From: '5.1.2e' <5.1.2e@nijmegen.nl>
Sent: 31/08/2021 10:53:28
To: '5.1.2e 5.1.2e' <5.1.2e@hotmail.com>
Cc: '5.1.2e 5.1.2e' <5.1.2e@nijmegen.nl>
Subject: RE: Bezwaar tegen huidig ontwerp brug wegens volledige inkijs in appartement

10 juni hebben jullie het plan gedeeld voor de nieuwe voetgangersbrug bij de Waalhaven in Nijmegen. Wij konden helaas niet aanwezig zijn, maar hebben de volledige presentatie teruggekeken.

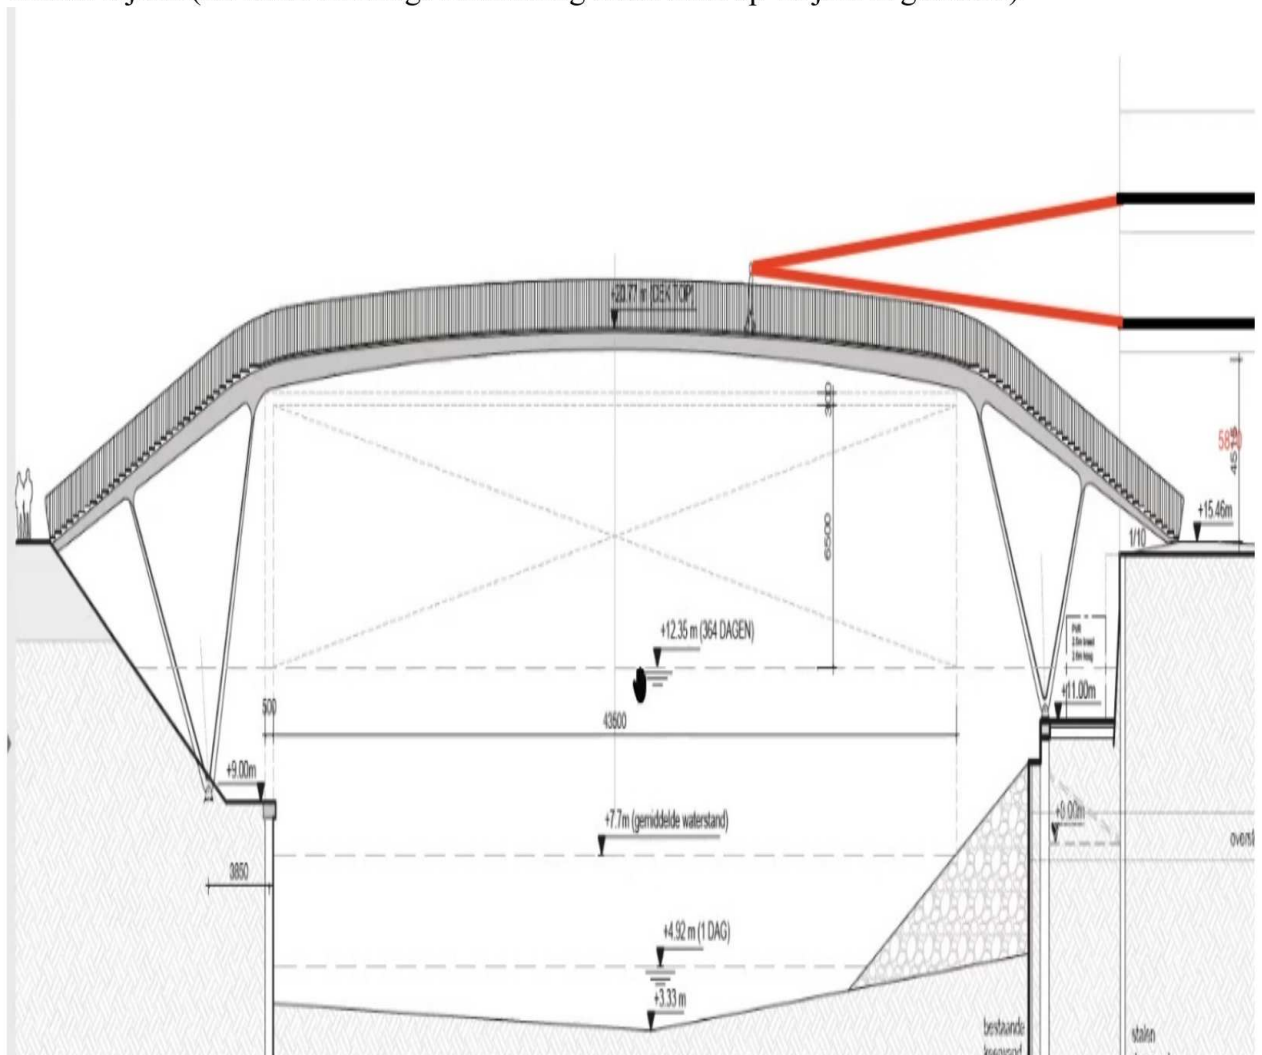
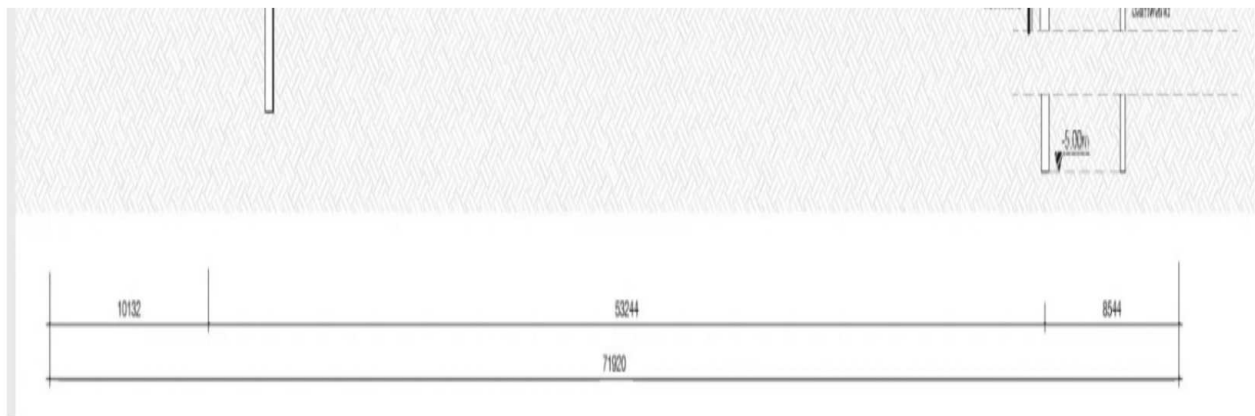
- Het loopvlak van de geplande brug komt 5.31m (20.77-15.45) boven de bovenkade
- De vloer van ons appartement bevindt zich 5.87m boven de bovenkade
- Elk persoon met ooghoogte >56cm kijkt dus neer op ons balkon en kan volledig bij ons naar binnen kijken (dit itt de vluchtige berekening zoals deze op 10 juni is gemaakt)

1. Hoe gaan jullie dit oplossen?

Wij zijn niet tegen een brug, maar wel tegen een recreatieve brug die onze privacy in deze mate aantast. Wij hebben uitvoerig naar het huidige ontwerp gekeken om alvast mee te denken in een oplossing. Mits de technische tekening op schaal is, kan de brug nog 1.20m (30+90cm) omlaag met behoud van de “enveloppe”. Het loopvlak moet dan wel volledig horizontaal lopen. Wij kunnen ons indenken dat er technisch een boog-achtige constructie nodig is, maar die kan wellicht aangebracht worden in de leuning.

Als het loopvlak 1.20m omlaag gaat, kunnen enkel nog mensen met ooghoogte 1.76m (dus langer dan zo’n 1.86) volledig bij ons binnen kijken. Nog steeds niet ideaal, maar dit zou al een forse verbetering zijn.

We hebben in onze eerdere reactie gekeken naar de hoogte van de brug op de kortste afstand tot uw balkon. Dit is inderdaad niet het hoogste deel, we kozen ervoor om het dichtstbijzijnde deel inzichtelijk te maken. Het klopt dat het hoogste punt van de brug zo'n 25 cm onder jullie verdiepingsvloer zit. De afstand vanaf dit punt tot de luifel van Bankoh is zo'n 25 meter en nog iets verder van jullie balkon.

Daarnaast geeft u aan dat uit het verhaal van de architect tijdens de informatieavond zou blijken dat verlagen van de brug wel mogelijk is. Dit heb ik besproken met de architect. Er is op de informatieavond een afbeelding/pictogram getoond van een brug met vlakke ligger. Dit is echter schematisch en heeft in dit verband vermoedelijk voor verwarring gezorgd.

Constructief is een zekere kromming (toog) nodig. Wat misschien ook vertekent in het beeld is dat de constructie (drager) onder het brugdek in het midden dunner is dan op de plek waar de trap begint. De architect geeft aan dat wanneer het dek toch helemaal vlak moet zijn, het geheel hoger wordt (de draagconstructie wordt dan dikker). Dit levert dan ook geen voordeel op.
